OPINIÓN DE LOS SITIOS PROPUESTOS POR PARTE DEL
INSTITUTO NACIONAL DE ECOLOGÍA Y CAMBIO CLIMÁTICO
PARA LA REUBICACIÓN DE ESTACIONES
DE LA RED DE MONITOREO DE LA CALIDAD DEL AIRE
EN CIUDAD JUÁREZ

ESTACIÓN “ADVANCE”

Imagen 1. Ubicación de las alternativas para la instalación, propuestos por el INECC.

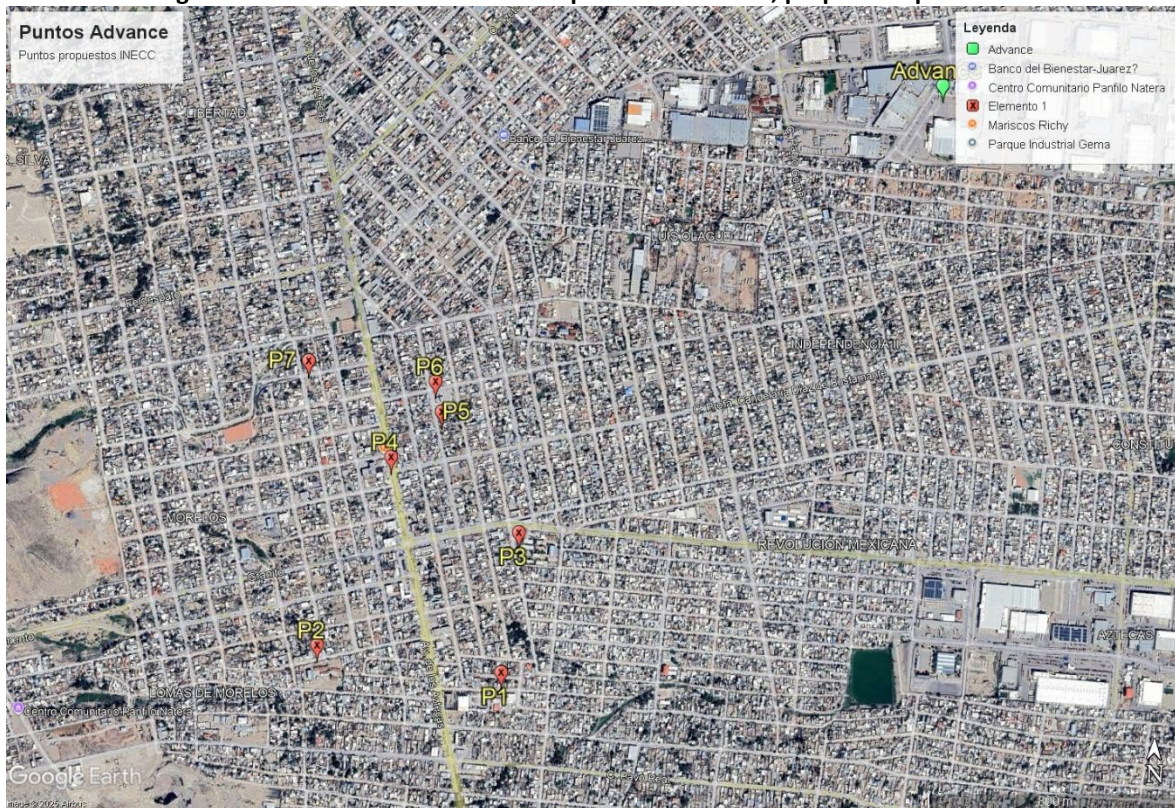
Derivado del análisis técnico efectuado, se determinó que, en términos generales, seis de los siete sitios evaluados no presentan condiciones favorables para la instalación de la estación de monitoreo, principalmente debido a limitaciones asociadas a restricciones de espacio disponible, condiciones topográficas desfavorables y aspectos de seguridad.

No obstante, y a reserva de realizar una visita al interior del sitio identificado como P3 SECUNDARIA TÉCNICA # 30, no se descarta que dicho predio pueda presentar condiciones que favorezcan la instalación de la estación, por lo que su viabilidad deberá confirmarse mediante una inspección técnica complementaria.

Imagen 2. Ubicación del sitio propuesto.

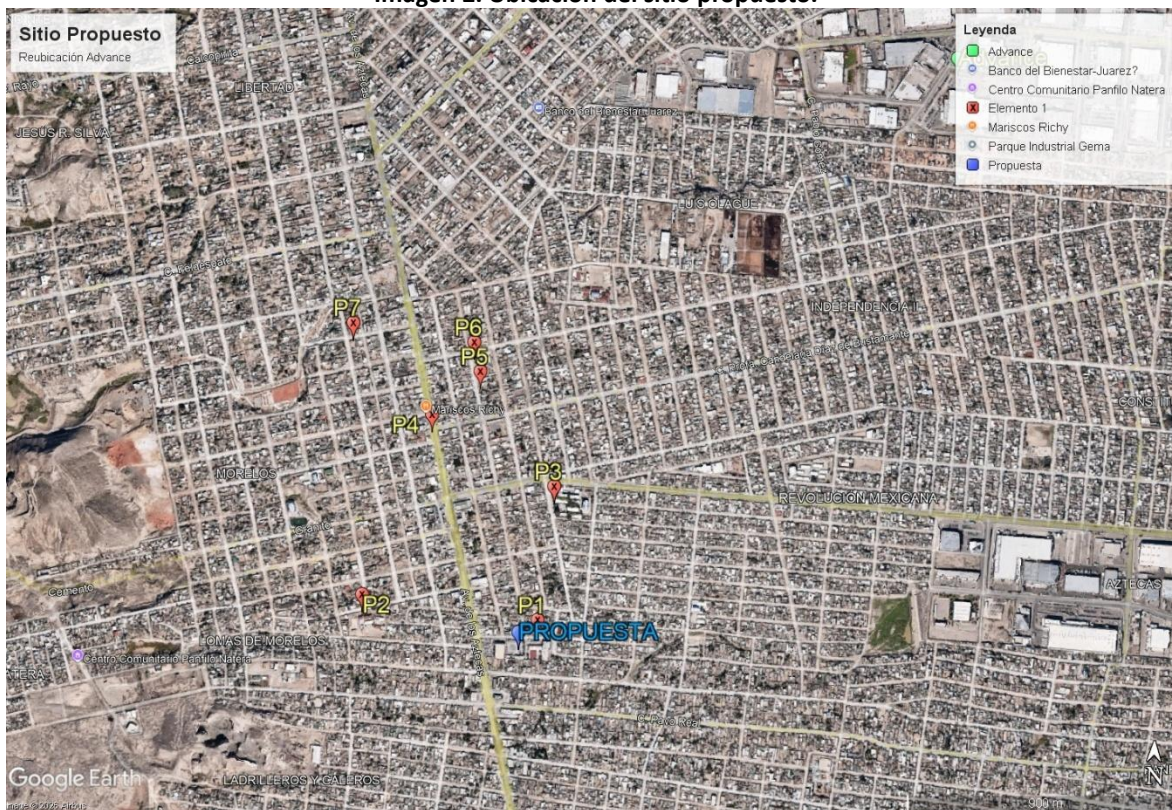
Adicionalmente, se logró identificar un punto que cumple con criterios técnicos de accesibilidad y factibilidad de instalación de infraestructura, el cual puede ser considerado actualmente como la ubicación más viable para la colocación de la estación de monitoreo, siempre y cuando se validen previamente la disponibilidad y estabilidad de los servicios necesarios para su operación, como el suministro eléctrico.
